堺 市

常磐西公園整備工事の設計図書の訂正について(通知)

常磐西公園整備工事の設計図書（設計書及び図面）について、下記のとおり、一部訂正しますので、お知らせいたします。

工事名称
 常盤西公園整備工事
 縮尺
 1:1000
 図名
 給水・電気計画平面図
 日付
 . . .
 NO.
 14 枚の内 3
 堺市建設局公園緑地部大浜公園事務所

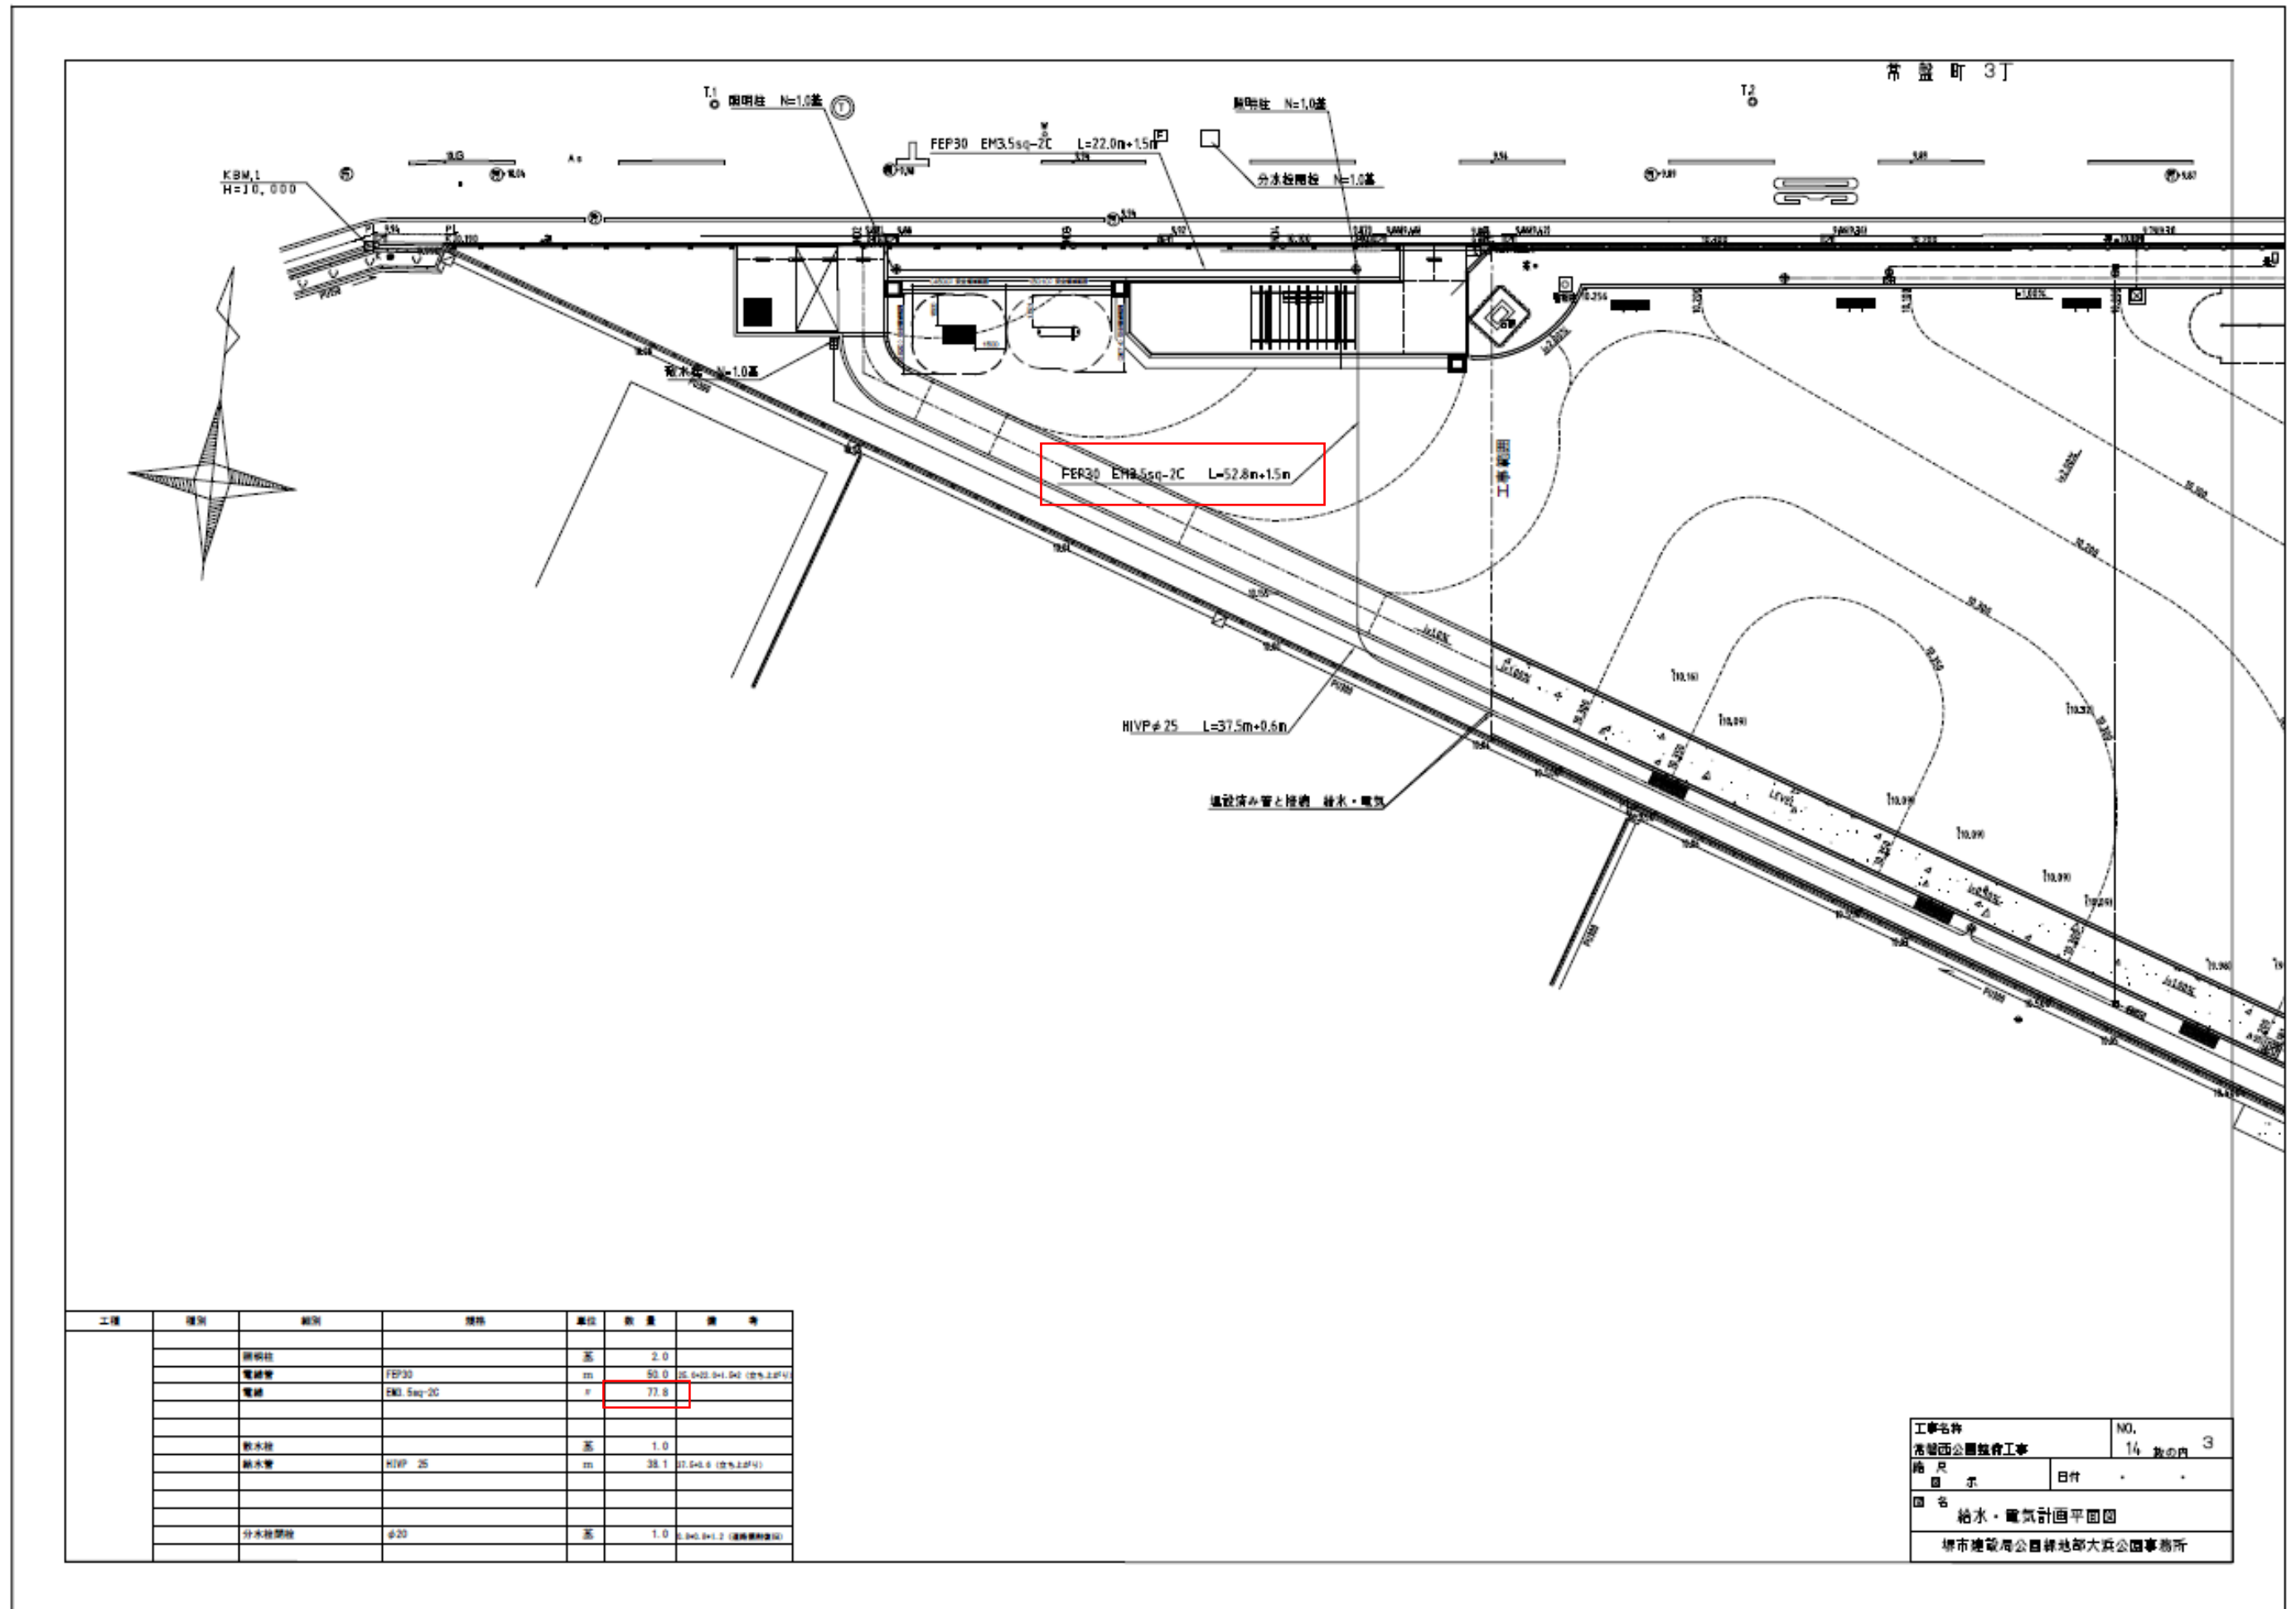
3 頁

工種	種別	細別	規格	単位	数量	備考
		照明柱		基	2.0	
		電線管	FER30	m	50.0	25.9422.0+1.542 (直上張り)
		電線	EM3.5sq-2C	m	50.0	
		放水栓		基	1.0	
		給水管	HIVP 25	m	38.1	37.548.8 (直上張り)
		分水栓附柱	φ20	基	1.0	8.840.8+1.2 (直上張り)

工事名称	常盤西公園整備工事	NO	11
縮尺	図示	日付	・
図名	詳細図-4		
堺市建設局公園緑地部大浜公園事務所

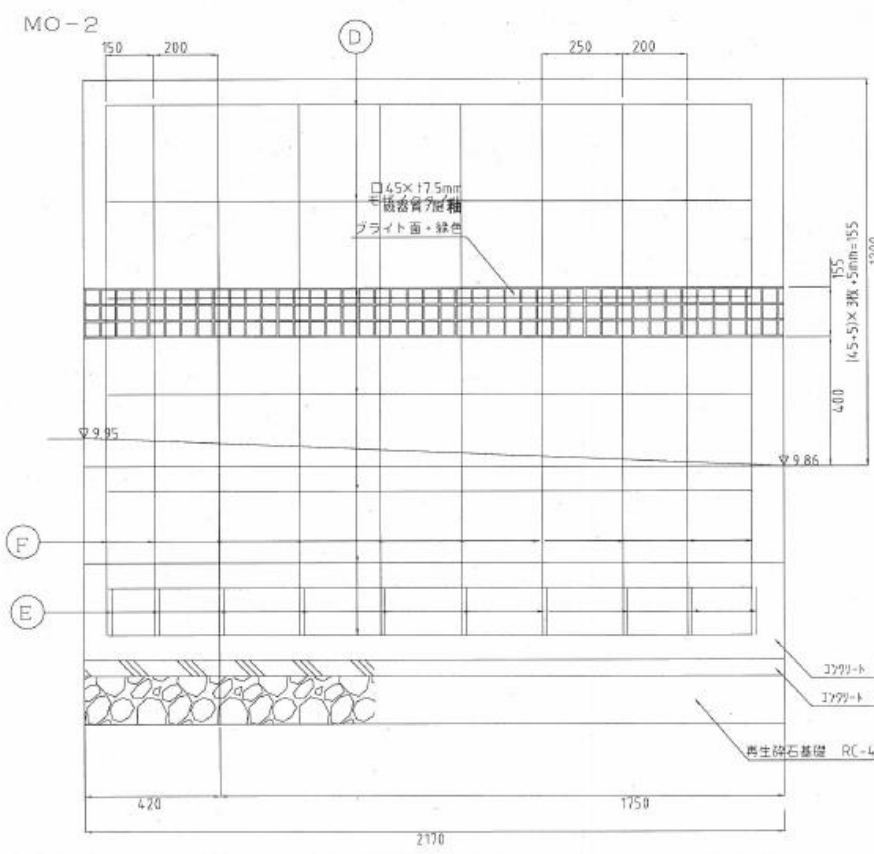
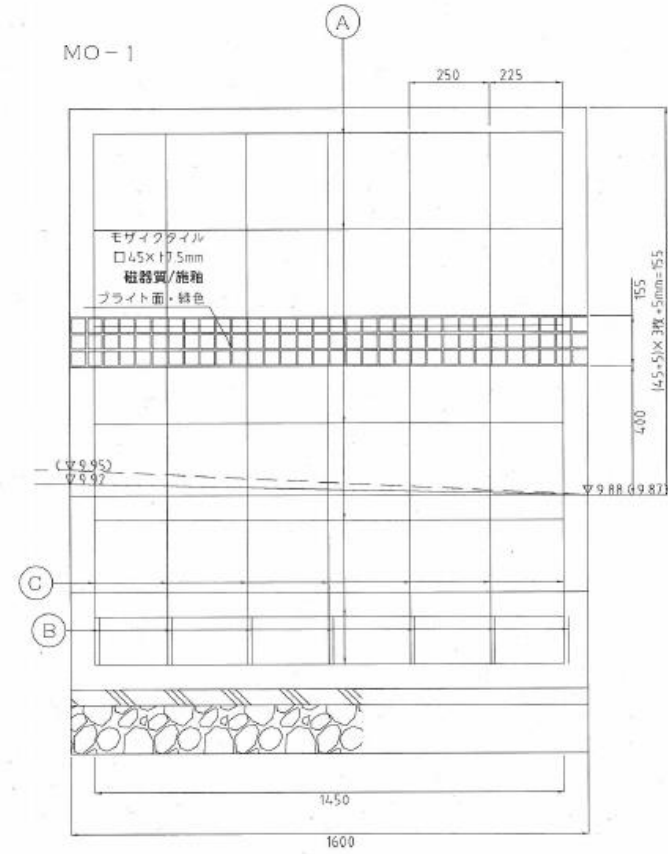
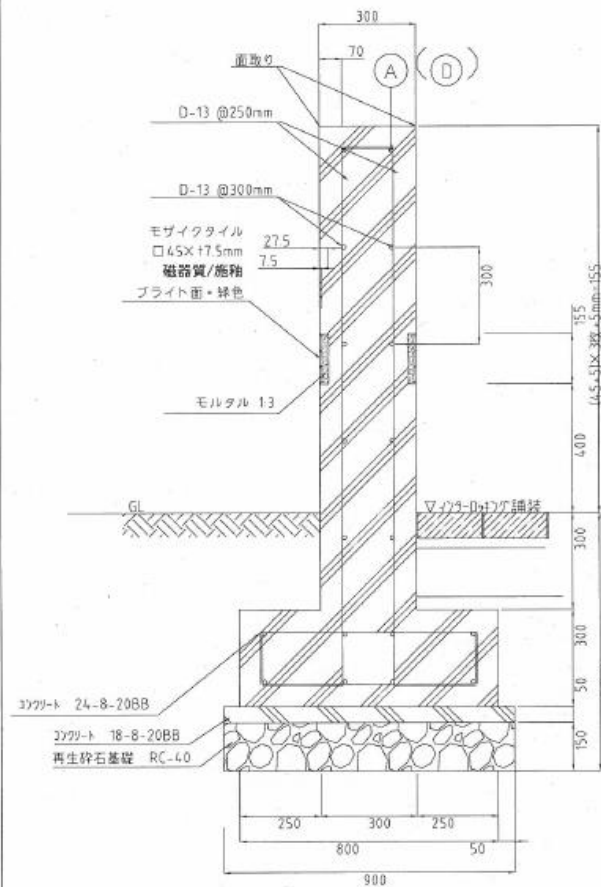
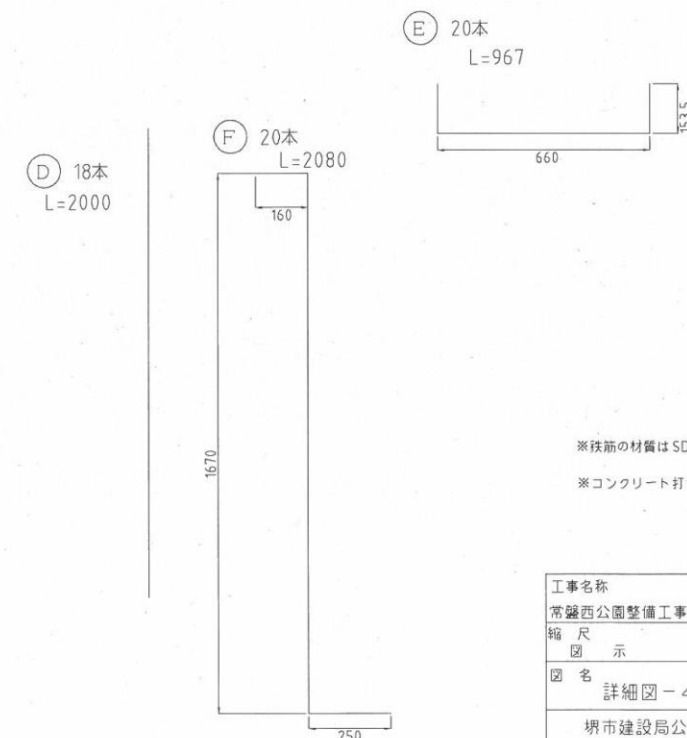
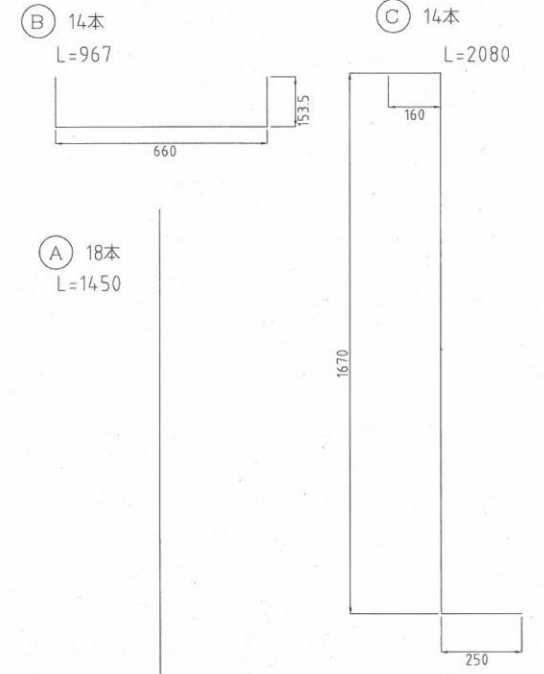
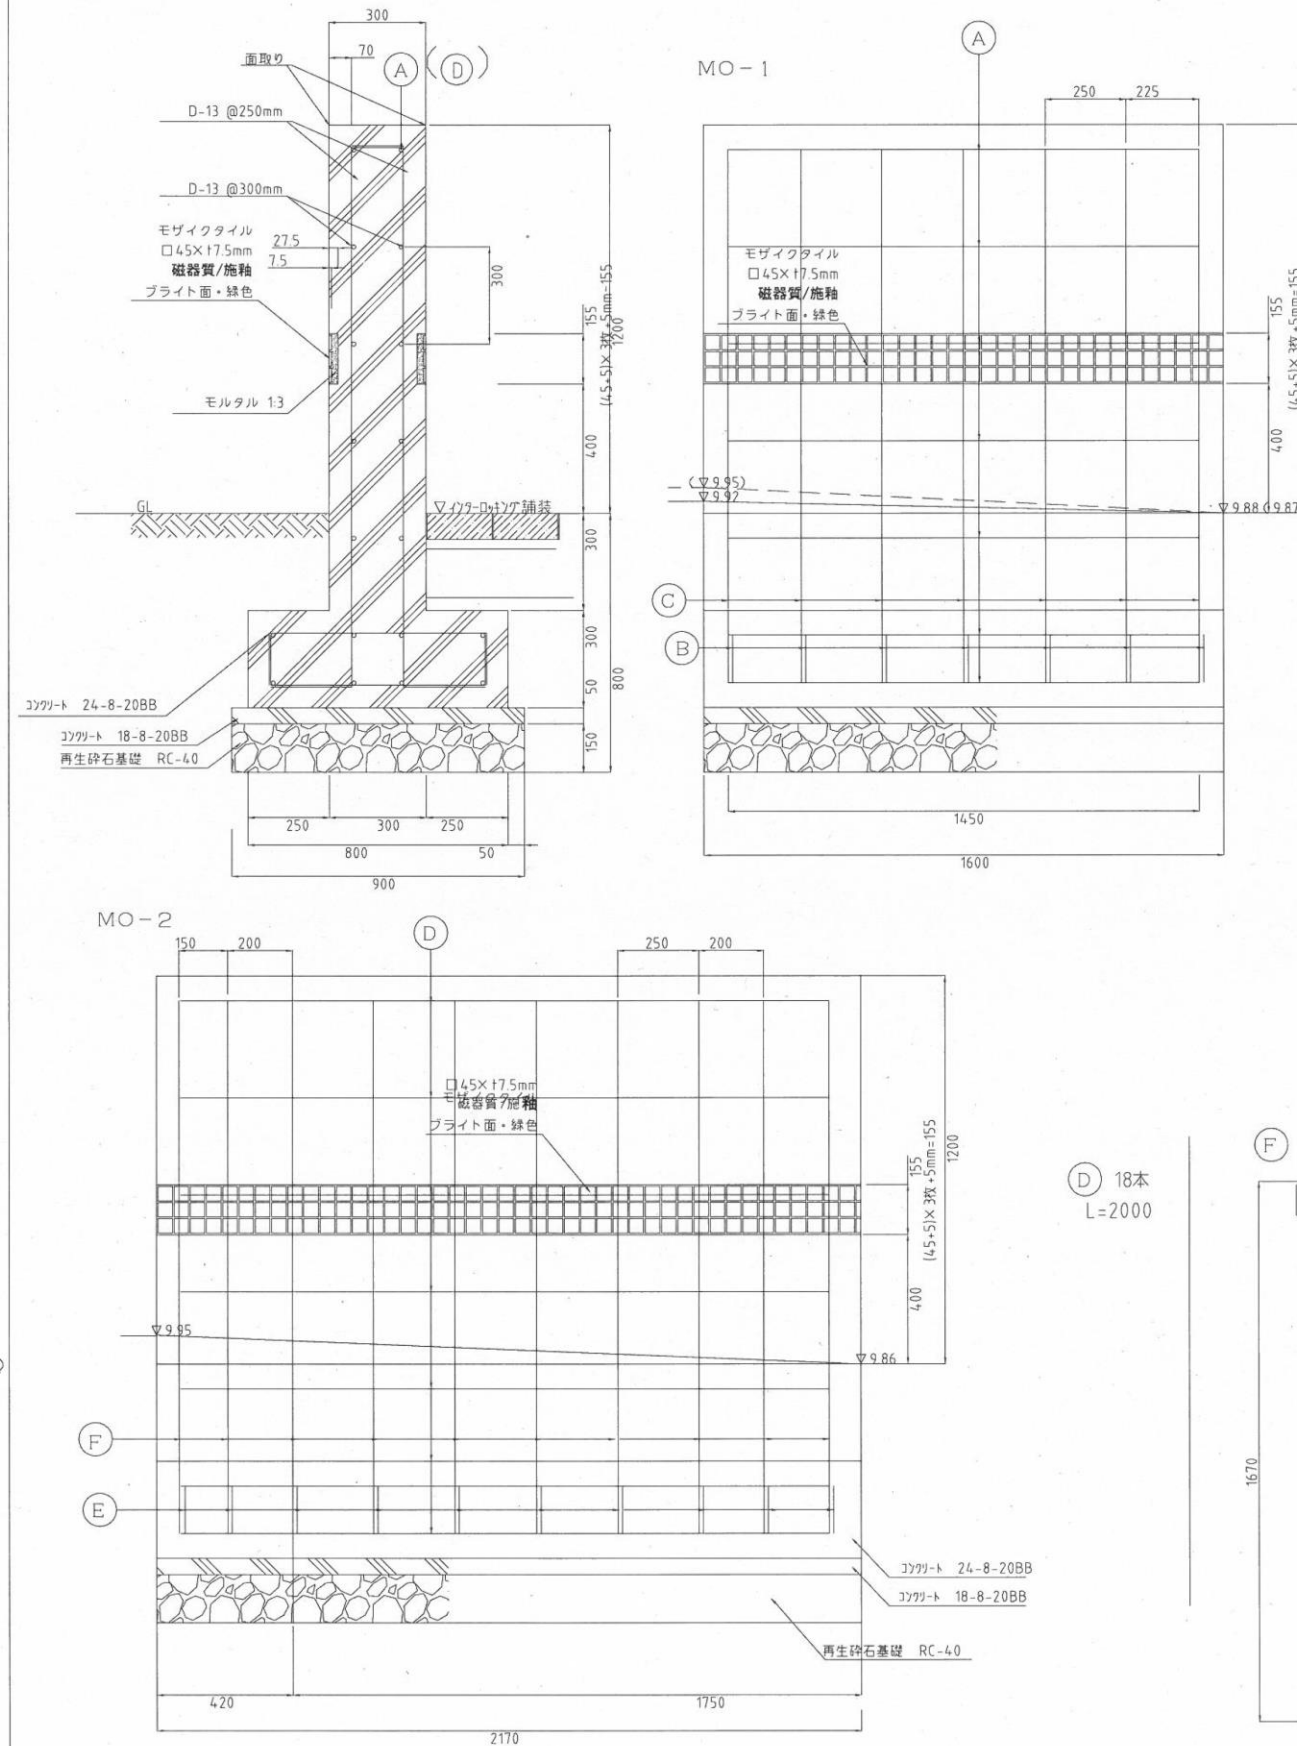
1 1 頁
